Keuringsverslag van een elektrische laagspanning- en zeer lage spanningsinstallatie

NIET CONFORM

Datum keuring: 03/02/2026

ID-label: Gebr. Persoonsstraat 14 EK

Afbeelding schakel- en verdeelbord:

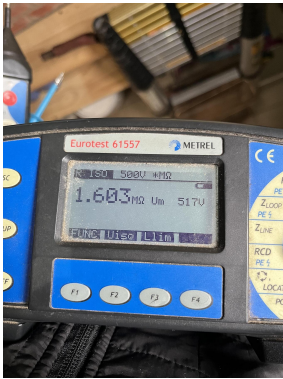
- I5.06 De deur en/of afschermplaat van het schakelbord dient (terug)geplaatst te worden. Aanraking van onder spanning staande delen mogelijk. (Boek 1 Afdeling 5.1.4. en 5.3.5.1.A. en 4.2.2.3.)

- I5.10 De genaakbare, naakte onder spanning staande delen zijn onvoldoende afgeschermd. (Boek 1 Afdeling 5.1.4. en 4.2.2.3.)
- I6.01 De differentieelschakelaar aan het begin van de huishoudelijke installatie is niet verzegelbaar. (Boek 1 Onderafdeling 4.2.4.3.)

- I8.19 Beschadigde geleiders door o.a. overbelasting en/of slecht contact dienen hersteld of vervangen te worden. (Boek 1 Onderafdeling 1.4.2.1.)
- I9.04 De verbindingen dienen verwezenlijkt te worden in borden, bindings- of aftakdozen, aan de klemmen van schakelaars, contactdozen of verlichtingsarmaturen. (Boek 1 Onderafdeling 5.2.6.1.)

- Aanwezig maar slechts 1 kring beschermd.
- Niet alle kringen beschermd
- Vertrek vanaf differentieel 30 mA zonder automaat.
- Verdeelrail verbrand.
